„Výstavba Multifunkční sportovní a kulturní haly v Brně“

VYSVĚTLENÍ, ZMĚNA NEBO DOPLNĚNÍ ZADÁVACÍ DOKUMENTACE

Vysvětlení zadávací dokumentace č. 1 ze dne 3. 1. 2022

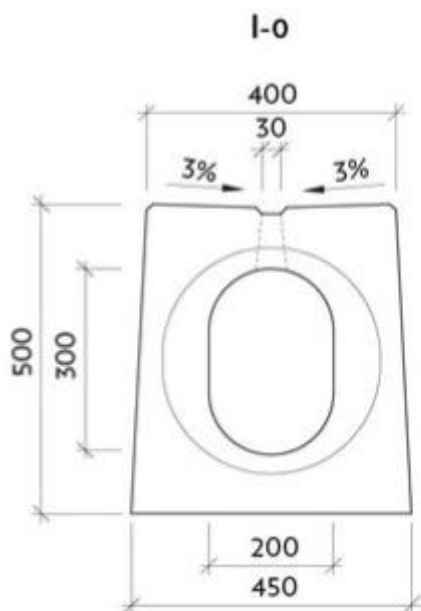
Dotaz 11:

V soupisu prací „OSSENDORF - 1. STAVBA - MODRÁ - Multifunkční sportovní a kulturní pavilon
1. ETAPA [zadání].xlsx„ jsou v části SO 105 - Plocha MSKP položky:

16	M	56241042	rošt můstkový D400 litina dl 0,5m oka 17/29 pro žlab PE š 300mm	m	126,700
	PP		rošt můstkový D400 litina dl 0,5m oka 17/29 pro žlab PE š 300mm		
17	M	592284.R	žlab štěrbinový betonový čistící 400x500x1000mm	m	126,700
	PP		žlab štěrbinový betonový čistící 400x500x1000mm		
	VV		73,60+53,10

Tvar klasického štěrbinového žlabu 400x500mm je bez můstkového roštu:

Žádáme zadavatele o jasnou specifikaci položky – šterbinový žlab nebo liniový odvodňovací žlab s roštem?

Ad Dotaz 11)

Specifikace je doplněna ve stavebních objektech a je součástí složky „1. STAVBA – MODRÁ-Doplnění_SO_01.zip", která tvoří přílohu č. 5 tohoto Vysvětlení zadávací dokumentace č. 5.

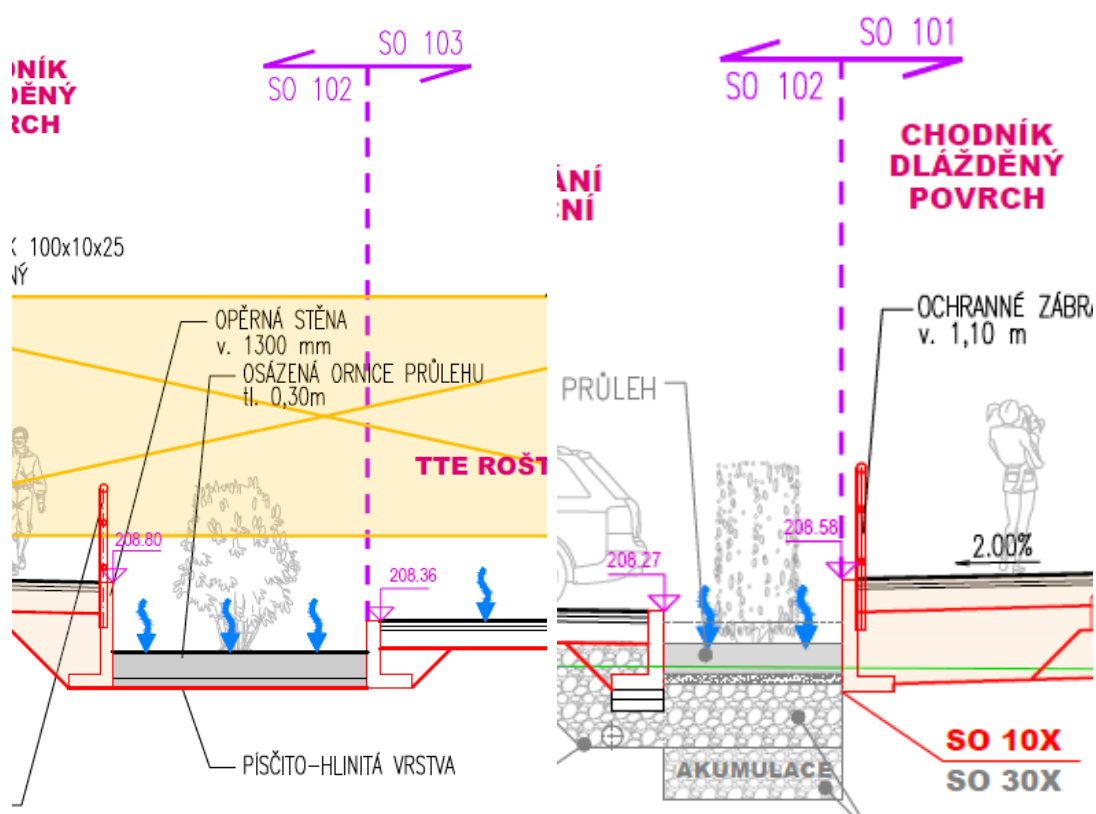
V soupisu prací „OSSENDORF - 1. STAVBA - MODRÁ - Multifunkční sportovní a kulturní pavilon 1. ETAPA [zadání].xlsx„ jsou v části SO 103b – Plocha P2 položky č.5-8 mtž a dod Opěrné zdi samonosné ze železobetonových dílců tvaru L se základem z betonu prostého dl.40.5m.

Z výkresové dokumentace je patrné, že opěrné zdi jsou i v SO 101 (dl.8m) a 102 (dl.47m) ovšem v soupisech prací těchto objektů položky pro mtž a dodávku opěrných zdí se zábradlím chybí.

Žádám o doplnění příslušných položek do soupisu prací.

Ad Dotaz 13)

Příslušné položky jsou doplněny do aktualizovaného dokumentu „OSSENDORF - 1. STAVBA - MODRÁ - Multifunkční sportovní a kulturní pavilon 1. ETAPA_v01" (ve formátech xlm, xls, PDF), který je součástí přílohy č. 4 tohoto Vysvětlení zadávací dokumentace č. 5 (složka „1. stavba - MODRÁ - BEZ CEN").

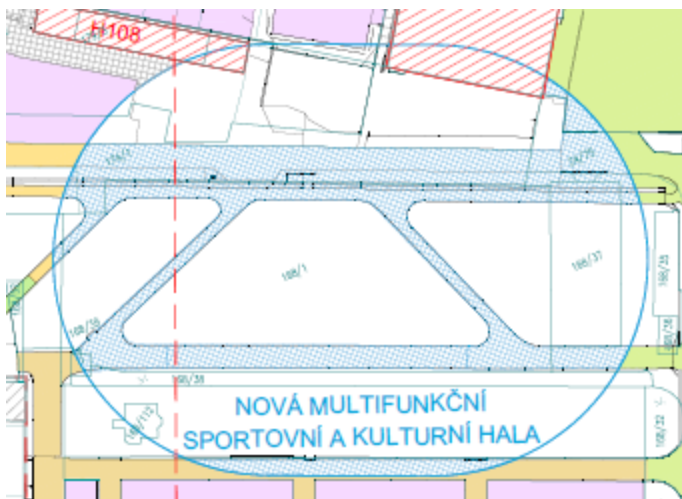
V situaci SO 002.1 – DEMOLICE ZPEVNĚNÝCH PLOCH jsou modře šrafované stávající plochy v místě budoucí haly. Tyto plochy nejsou zahrnuty v příslušném soupise prací části OKOLNÍ PLOCHY a nefigurují ani v soupise prací části HALA.

Pokud má být demolice těchto ploch součástí cenové nabídky, žádáme zadavatele o doplnění příslušných položek do soupisu prací.

Ad Dotaz 20)

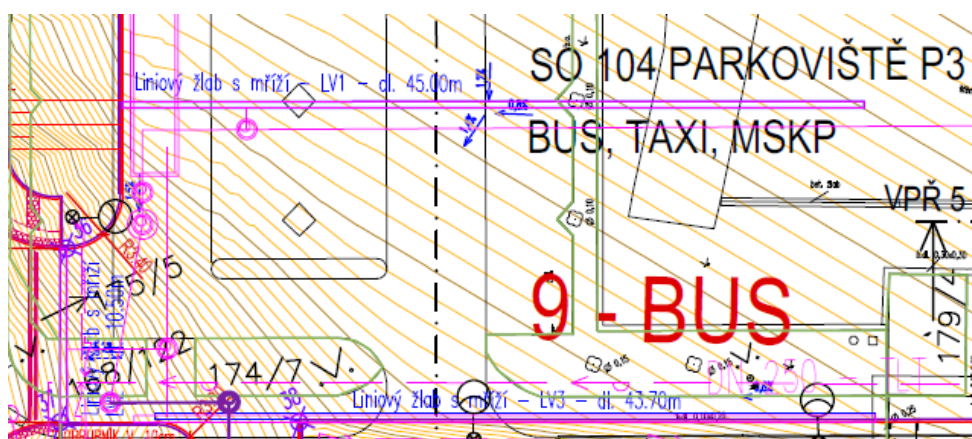
V situaci SO 104 – PARKOVIŠTĚ P3 – BUSM, TAXI, MKSP jsou zakresleny liniové žlaby (LV1-3 45,0+10,5+43,7m), které nejsou vykázány v příslušném soupise prací.

Na jihovýchodní straně parkoviště jsou v situaci zakresleny 3 uliční vpusti, které také nejsou vykázány v soupise prací SO 104.

Ad Dotaz 9)
